工程指示 / 要求簡箋(E.I.)

工程指示編號：EI / 1163 / 19

工程名稱：觀塘裕民坊

工程項目：幕牆 生窗玉(T1-T5)(7-50/F)

# 幕墙玉生产作业质量要求指导书

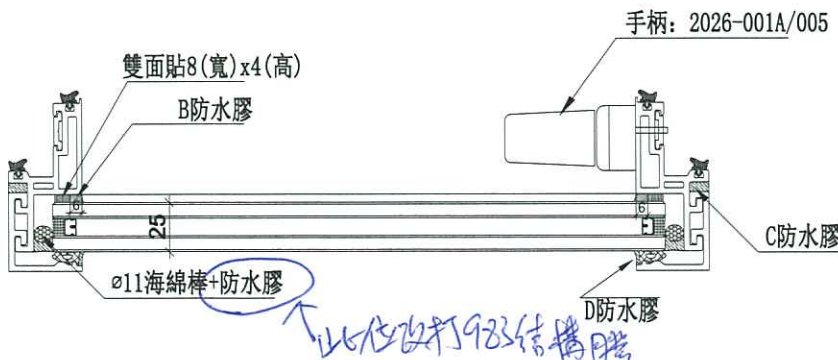
- 1、铝料与角码组合时, 采用Bronze古铜色DC791防水胶所有碰接位防水胶饱满紧贴。
- 2、嵌撞角时, 嵌入深度适配, 不可致铝料有弯曲变形。
- 3、完成撞角后即清洁干净入837-CWG-S1、扣盖位余胶
- 4、内见光尺寸要求: 宽、高均+0~1MM
- 5、宽、高不可粗腰、细腰
- 6、内见光位、外尺寸位对对角线允许偏差:  $\pm 1\text{mm}$ 内
- 7、窗玉密封胶条837-CWG-S1依图示方向压入, 胶条压入折角位必须先注入10\*10°L防水胶, 再将胶条压入平齐、紧贴。胶条接口位为企向从底向顶约100mm处, 接口位挤胶对接, 并需在胶条外侧位注50mm幼胶保证不开裂。
- 8、所有双面贴采用8\*4规格, 张贴时胶深保证 $\geq 6\text{mm}$
- 9、内见光圆圈B、外盖圆圈C、D均采用古铜色DC791防水胶
- 10、顶部安装2091-837-SASH挡水胶条, 须先于该坑位注胶。蝴蝶窗则需保证横企向挡水胶条平齐。
- 11、外盖碰接角口挤灰色DC791防水胶。
- 12、窗玉图号为“MW-DL/DR”的安装无柄手柄。其它的均安装有柄手柄。

所有刮胶口位必须平滑美观

名稱	生玉料(8+8)加工圖	制圖	邱紅	2019. 11. 15	修改	A	
材料	X85638	復核	謝永林	-	日期	2019.11.19	
顏色	EC-DG-S332054 (3塗)	批准	Jason		圖號	UN-CH1-3

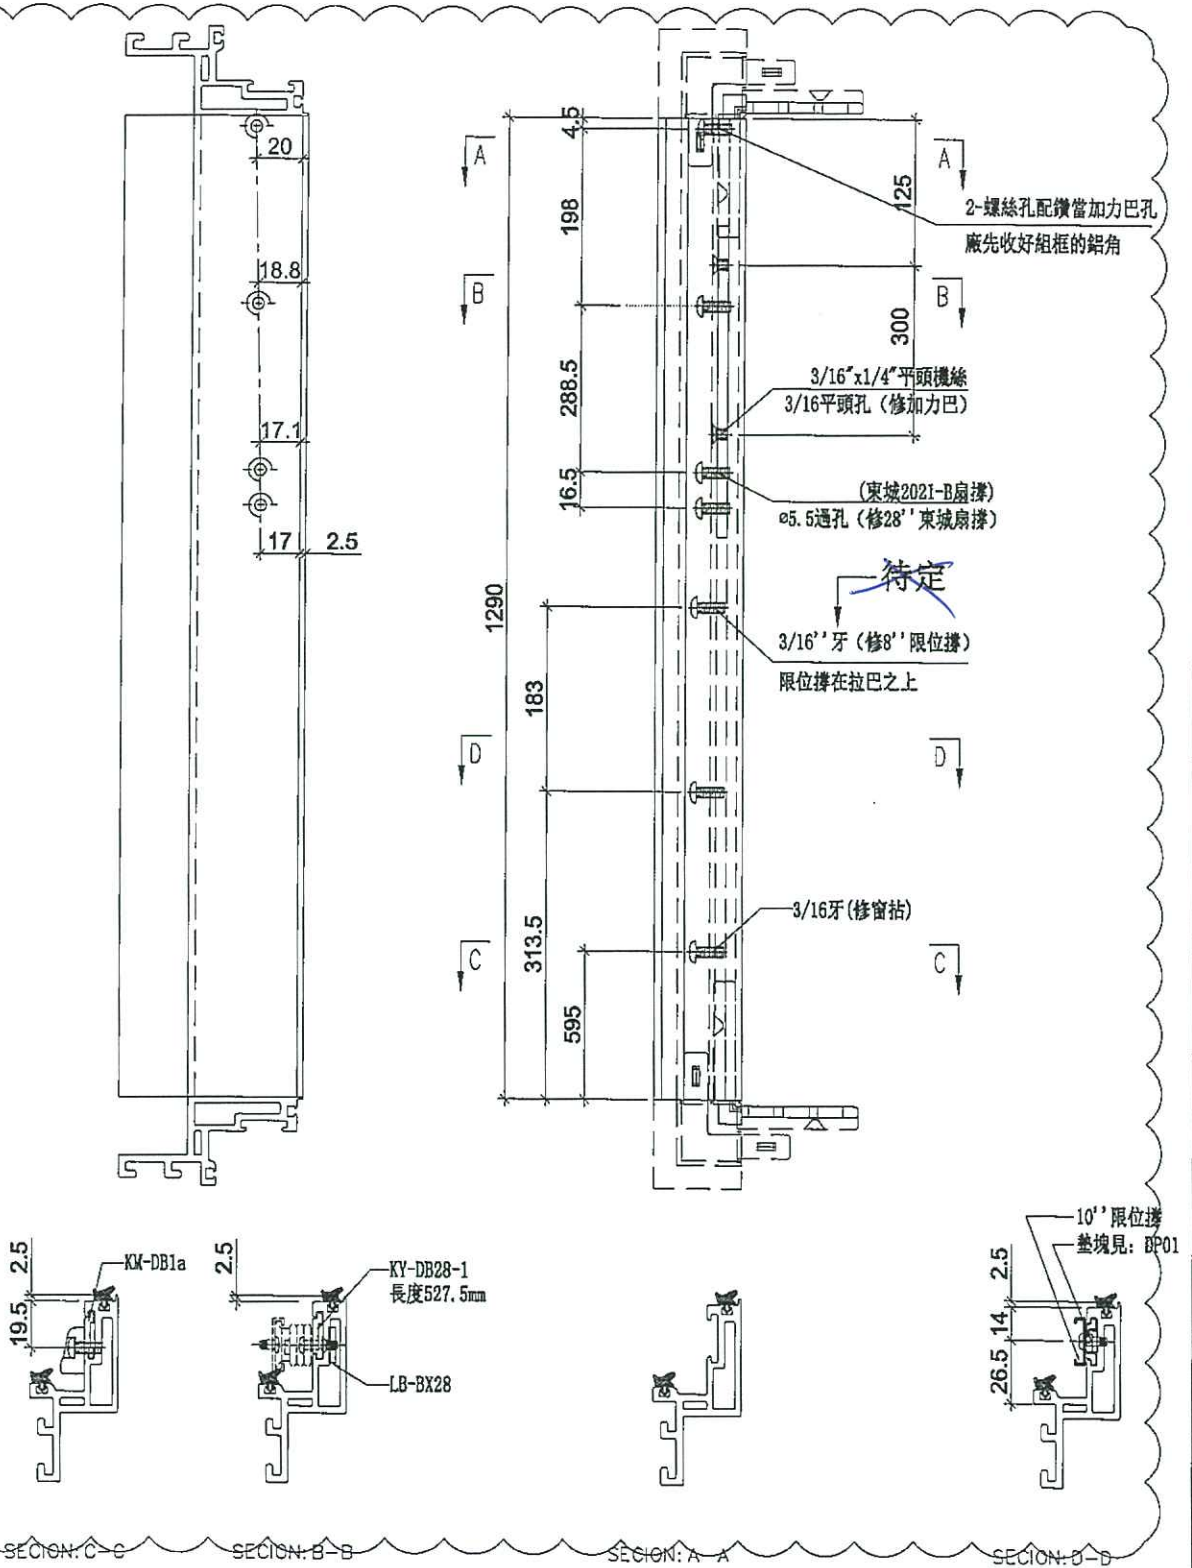
請按加工圖生產生窗玉送地盤安裝

**E 版: 1) 取消 TH 窗待定 8 寸限位撐**

**2) 批核王良生窗玉要求報告及廠建議修改**

(扣蓋內面不見光，可打 983 結構膠，減少待膠乾時間)

**3) 再次提醒生窗飾線刀口位必須補油**
